Ofício n.º 06/2022 - ERXISTO

Em resposta ao ofício nº 779/2021, protocolo 18.376.904-9, referente a estudos e parcerias que visam melhorias no acesso ao distrito industrial no entroncamento da PR 151, trecho urbano de São Mateus do Sul – PR. Encaminhamos em anexo cópia do protocolo digital, com os despachos da área técnica, para que possa tomar ciência.

Protocolo: 18.376.904-9
Assunto: Encaminha Indicação e solicita estudos e parcerias que visam melhorias nos acessos ao nosso distrito industrial no entroncamento da PR 151, trecho 151S0400EPR.
Interessado: PREFEITURA MUNICIPAL DE SÃO MATEUS DO SUL
Data: 01/12/2021 08:25

Relatório Fotográfico

Croqui de localização:

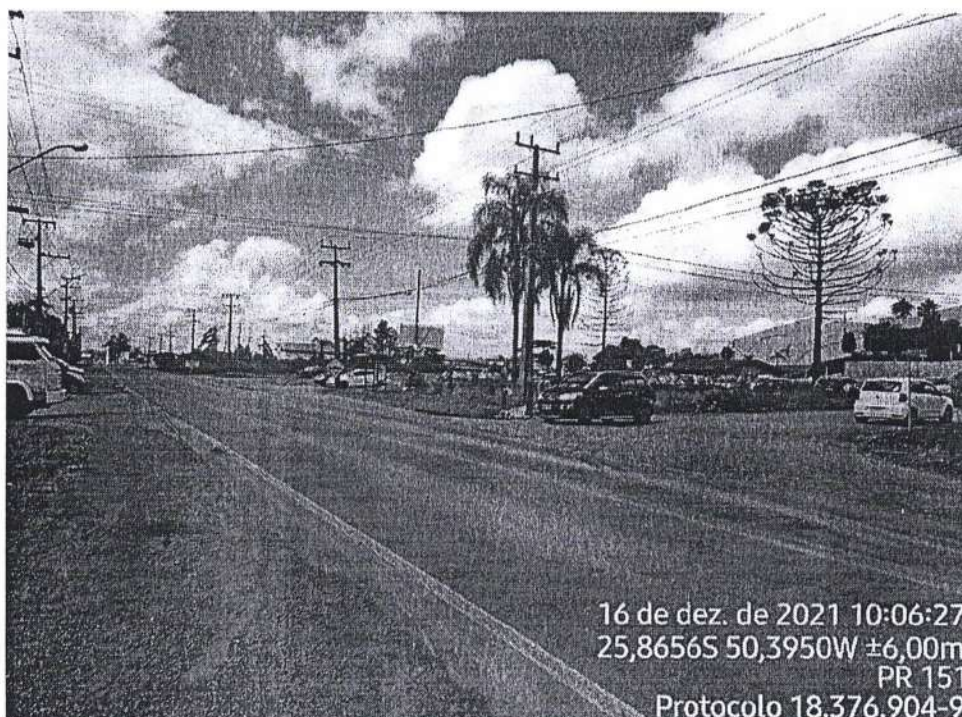
Conforme vistoria realizada in loco, na PR 151 trecho 151S0400EPR, constatou-se que a implementação de acesso de forma direta ao distrito industrial, utilizando-se de dispositivos de intersecção convencionais não atende aos dispostos no Decreto 140/2015, visto que a distância entre os acessos já existentes na rodovia, rotatória com saída pra BR-476 (jurisdição DNIT) e rotatória com saída pra Rua Dona Estefânia e PR 364, apresentam em ambos os casos distância inferior a 500 metros, em relação ao centro do pedido de acesso, como é possível observar na anexada ao relatório fotográfico:

De acordo com o ANEXO III do DECRETO No 140/2015. A distância mínima entre acessos deverá ser julgada conforme os subitens descritos abaixo:

"6.4.3. A distância mínima entre os pontos mais próximos de dois acessos sucessivos do mesmo lado ou em lados opostos de uma rodovia de pista simples é de 500 (quinhentos) metros. "

"6.4.5. A distância mínima entre os pontos mais próximos de um acesso e de um retorno ou ponte, viaduto, túnel, linha férrea, final de pista dupla, posto de pesagem ou qualquer posto de fiscalização, deve ser de 500 (quinhentos) metros em rodovias de pista simples e de 1.000 (mil) metros em rodovias de pista dupla. No caso de interseções em nível, deverá ser considerada a distância entre início e/ou final de faixa de aceleração e desaceleração. "

No entanto, é possível que acessos sucessivos do mesmo lado da rodovia e ou com distâncias inferiores ao especificado nos subitens 6.4.3 e 6.4.5, possam ser autorizados conforme dispõe o item 6.4.7 do referido decreto:

"6.4.7. Acessos sucessivos de um mesmo lado da rodovia com distâncias menores que as especificadas nos subitens 6.4.3, 6.4.4, 6.4.5 e 6.4.6 podem ser autorizados mediante construção de rua lateral, desde que previamente analisado pelo Conselho Regional da Superintendência."

Portanto, torna-se necessário a apresentação de projeto para análise do Conselho Regional da Superintendência, no qual, devera projetar rua lateral, paralela à pista principal da rodovia, de forma a atender ao tráfego local, longitudinal à rodovia e pertinente à área urbanizada adjacente, permitindo o disciplinamento dos locais de ingresso e egresso da rodovia. O projeto de acesso devera estar de acordo com as instruções técnicas do DER para projetos de acesso, e atendendo aos dispostos no Decreto 140/2015 do estado do Paraná.

Fotos:

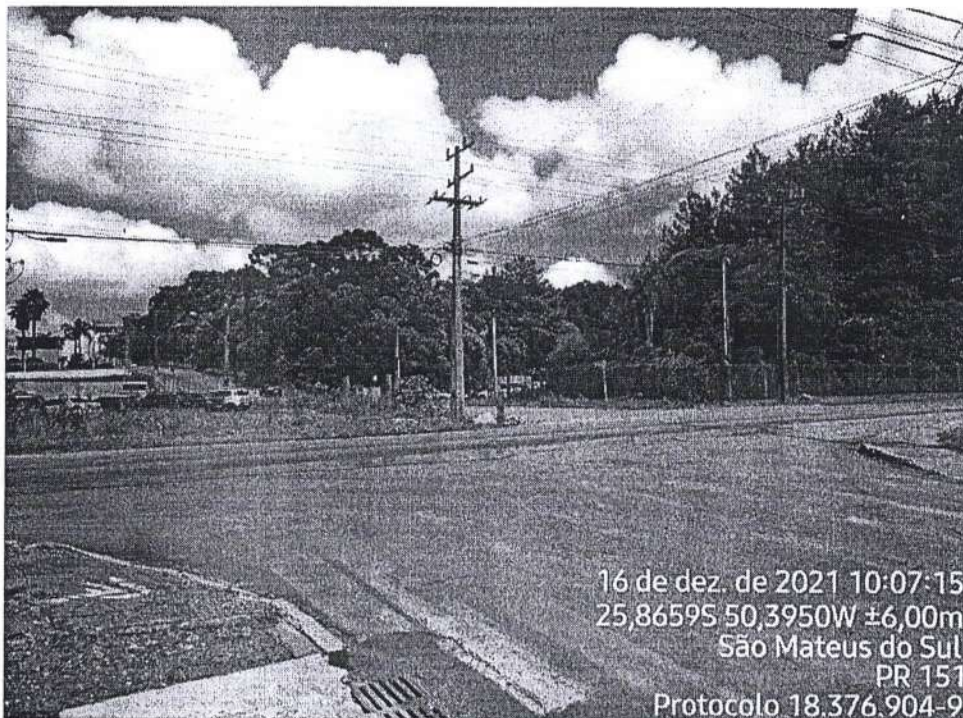
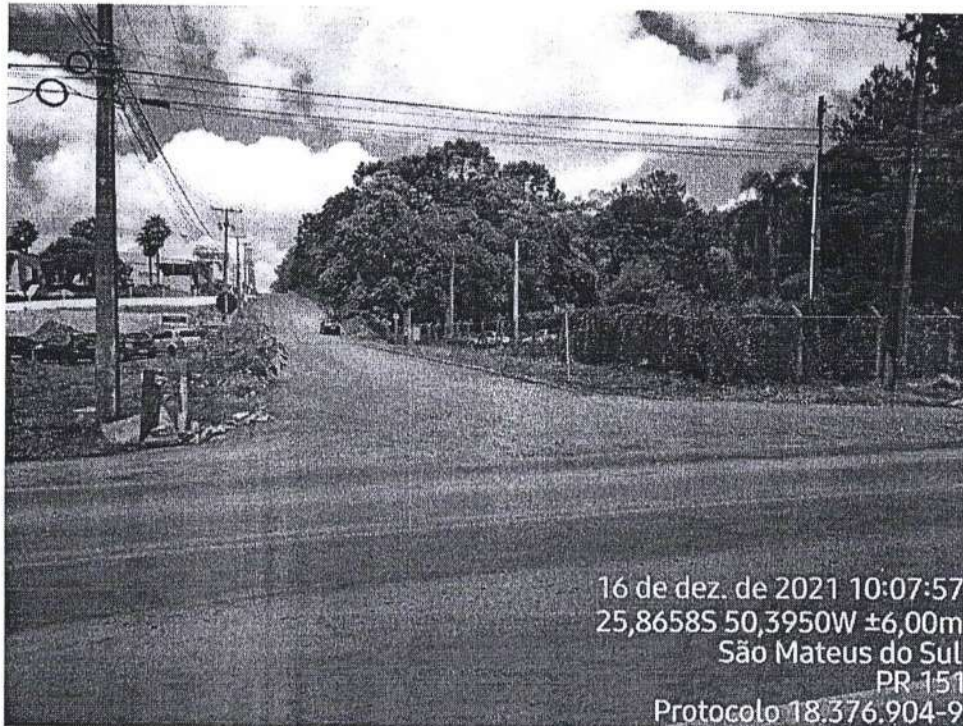
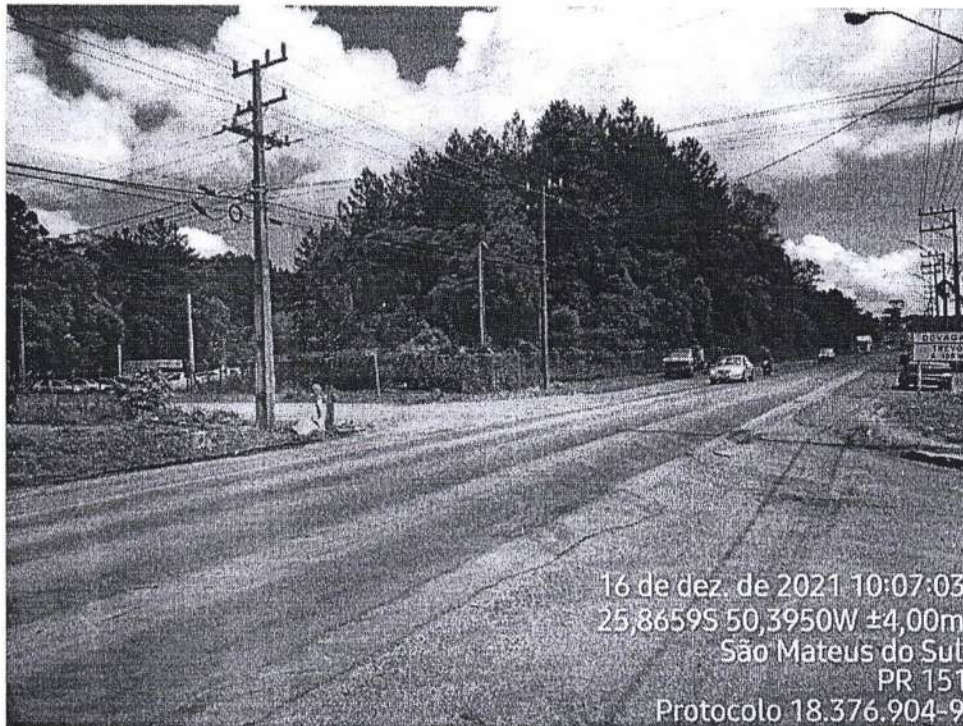
Vistória realizada em 16 de dezembro de 2021.
